WORKSHOPVERFAHREN SCHULHAUS SPIEZMOOS SCHLUSSBERICHT 28. FEBRUAR 2023

LANDERWERB FÜR ERWEITERUNG

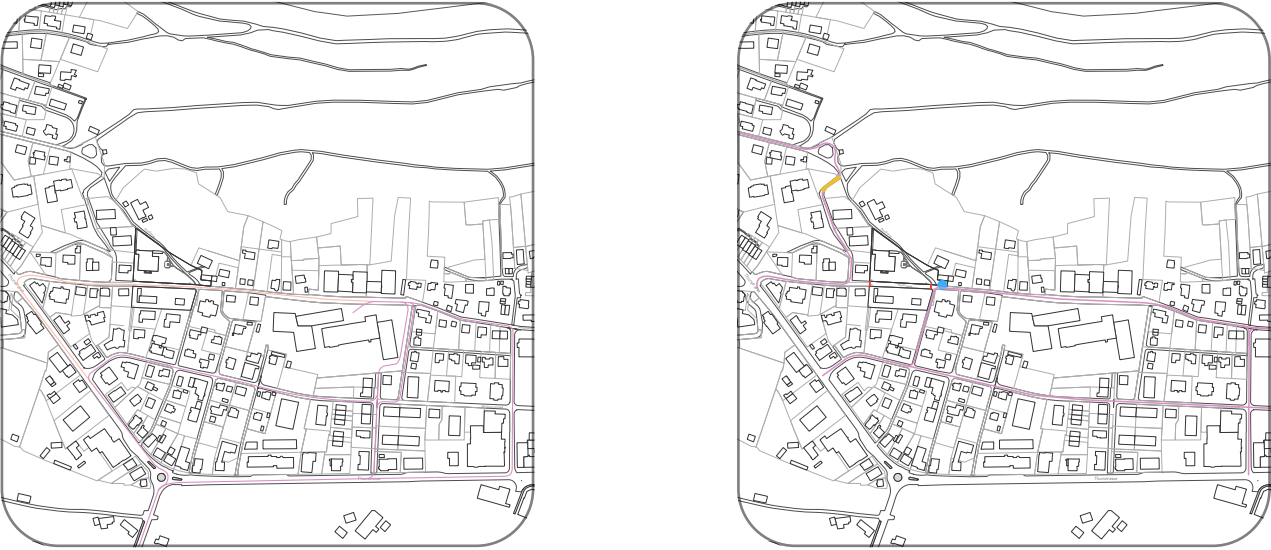
- Perimetererweiterungen gegen Weidliweg ist zu prüfen, auch für langfristige Perspektive der Schulraumplanung (kann mit neuer Wegführung Spielraum geschaffen werden? Auswirkungen Hangsituation / Landerwerb / Einzonung?)

- Als Basis der Weiterbearbeitung ist das Luftbild von 1936 zu verwenden.
- Eine Verlegung der Asylstrasse ist nicht weiterzuverfolgen.
- Eine Perimetererweiterung (Einzonung/Grundstückkauf) ist nicht weiterzuverfolgen.

VARIANTEN

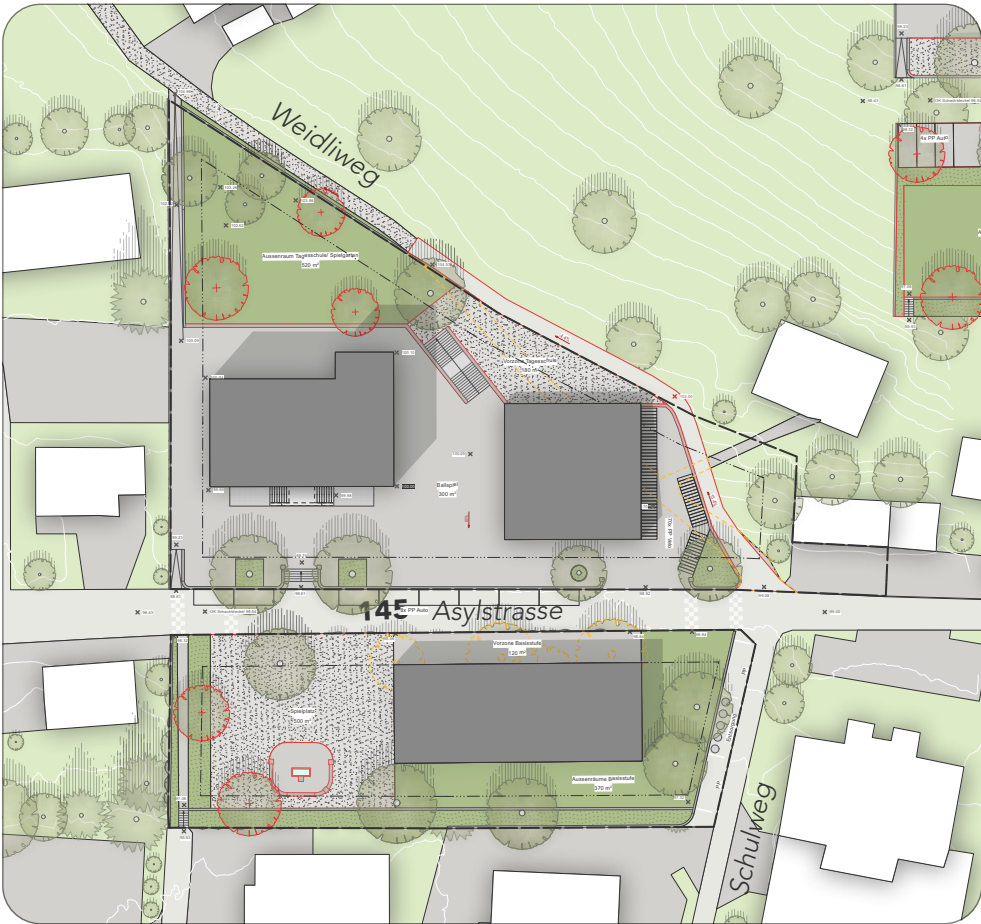
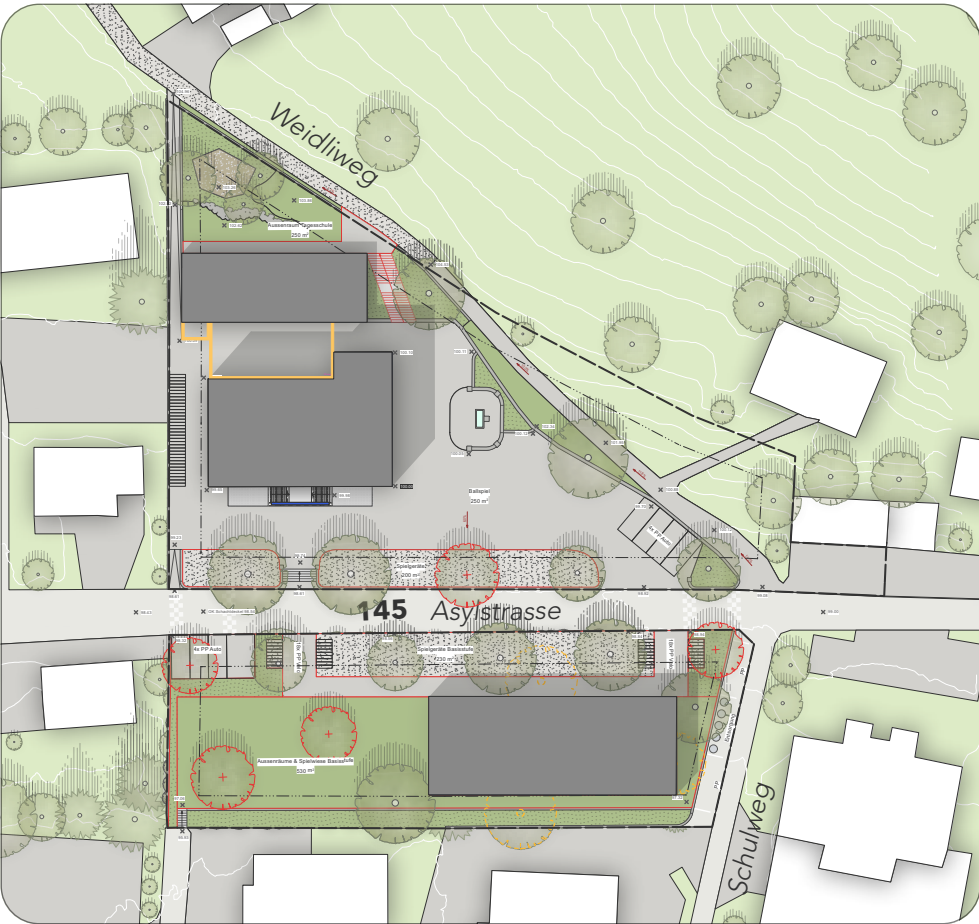
- Aufgrund der Erschliessungsfunktion und der Kostenfolge ist realistisch, die Asylstrasse als Verkehrsträger zu belassen und mit baulichen und betrieblichen Massnahmen eine Gefahrenminderung zu erreichen (Poller, Strassenverengung, Materialänderung, Hindernisse und dergleichen).

- Bei einer Strassenumlegung der Asylstrasse werden die Schleppkurven eingehalten, jedoch wird das Kosten-/Nutzen Verhältnis in Frage gestellt. Die Umlegung würde durch den Eingriff in die bestehende Topografie grössere Kunstbauten (Stützmauern) bedingen. Durch die Umlegung kann der Aussenraum der Schule als Einheit funktionieren ohne Sicherheitsmassnahmen, jedoch verliert er an Quantität und Qualität.

- Damit das Raumprogramm erfüllt und gleichzeitig das Neubauvolumen in seiner Dimension umsetzbar bleibt, müssen die bestehenden Räume optimal genutzt werden. Die Grundrissanpassungen sind in mehreren Varianten denkbar. Die „überdeckte Pausenhalle“ soll zurückgebaut werden.

- Bei den Neubauvolumen handelt es sich um 2-geschossige Bauten. Die südliche Parzelle lässt lediglich einen Längsbau zu. Die Setzung scheint auf der östlichen Grundstückseite richtig.

- Auf der nördlichen Parzelle sind Neubauvolumen östlich und nördlich des Schulhauses denkbar. Die Variante „Umlegung der Asylstrasse“ schränkt die Setzung des Naubauvolumens erheblich ein.

- Zur Reduktion des Fussabdrucks sind Varianten mit 3-geschossigen Volumen aufzuzeigen.
- Die Variante 09 kann in Bezug auf den Aussenraum vis-à-vis des Schulhauses als Basis für die Weiterentwicklung verwendet werden.
- Ein Ergänzungsbau nördlich des Schulhauses unterhalb des „ehemaligen Nutzgartens“ ist vertieft zu prüfen.
- Die Setzung des Gebäudes südlich der Asylstrasse ist im Detail zu prüfen (Abstand zu Asylstrasse und Schulweg)
- Ein Anbau östlich an das Schulhaus ist nicht weiterzuverfolgen.
- Östlich des Schulhauses trägt es keinen Neubau.

VARIANTEN

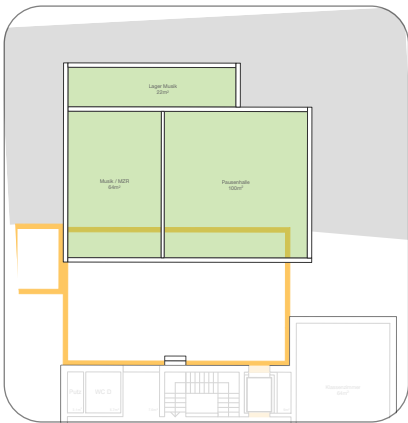
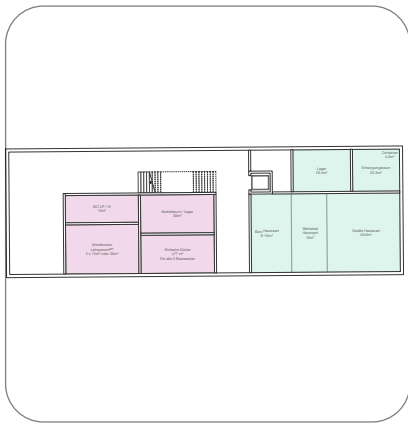
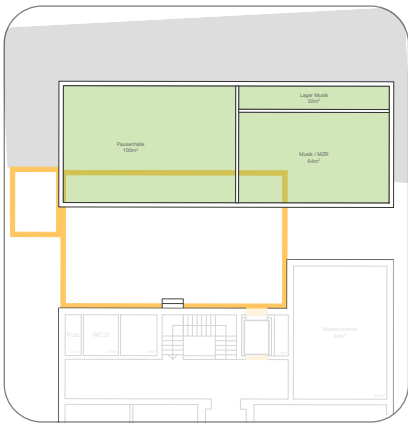
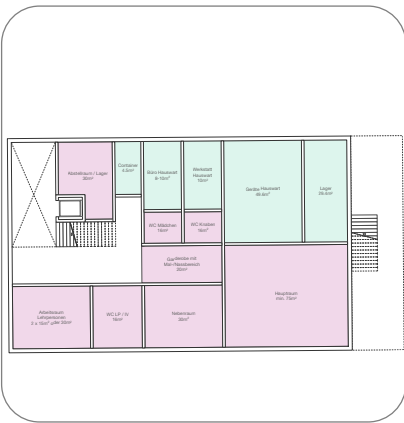
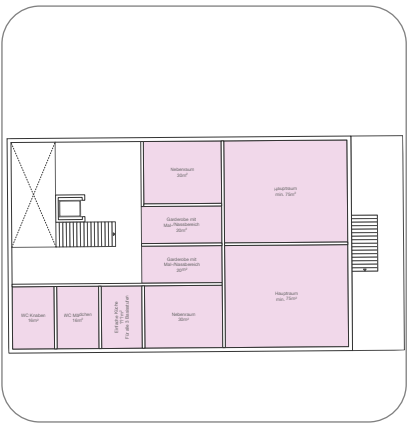
- Eine 3-geschossige Bauweise ist ortsbildverträglich, falls der Neubau eine klare Grundform aufweist.
- Es sollte baurechtlich eine maximale Volumetrie ermöglicht werden, auch wenn diese zurzeit noch nicht zwingend ausgeschöpft wird.

- Die Setzung des Neubaus Süd hat nicht mit der Fassadenflucht des Bestandesbaus (ist Solitärbau) zu korrespondieren. Eine geringfügige Verschiebung gegen Osten oder eine Einkürzung des Baus könnte einen Mehrwert ergeben. Wichtig ist dabei, dass die Aussenraumqualität weiterhin gewährleistet wird.

- Der Neubau Süd darf nicht über die Traufhöhe des Bestandesbau ragen.
- Der Zugang zum Neubau Süd muss nicht zwingend von Westen direkt ab dem Pausenplatz erfolgen. Es sind z.B. Lösungen denkbar, die Erschliessung über den Spielbereich im Süden zu führen.

- Ein Attikageschoss wird kritisch betrachtet. Ein ruhiges Volumen mit einer klaren Sprache als Schulhausbau ist anzustreben.
- Die Gestaltung mit einem Flachdach wird als richtig erachtet.

Weidliweg

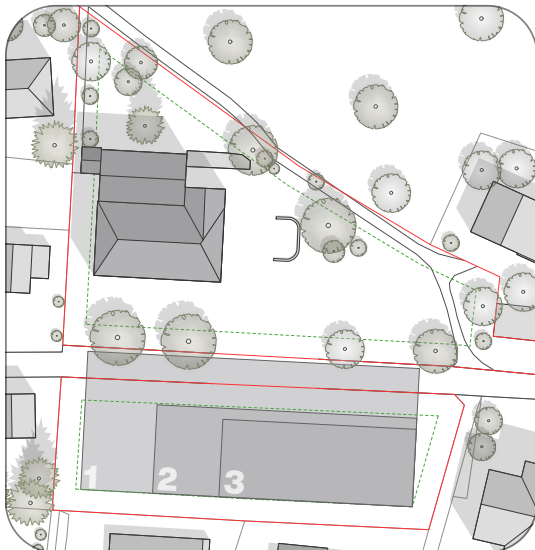
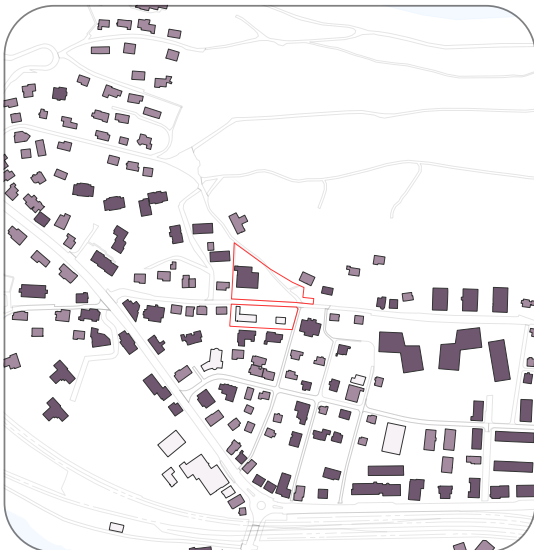
- Die Verschiebung des Weidliwegs gibt dem Areal mehr Raum, dient jedoch vor allem zur Anordnung von Nutzungen wie der Entsorgungsstelle und der Parkierung. Es stellt sich die Frage, ob der Kostenaufwand und der Eingriff in die Umgebung dies rechtfertigen. Zudem wäre eine Einzonung erforderlich.
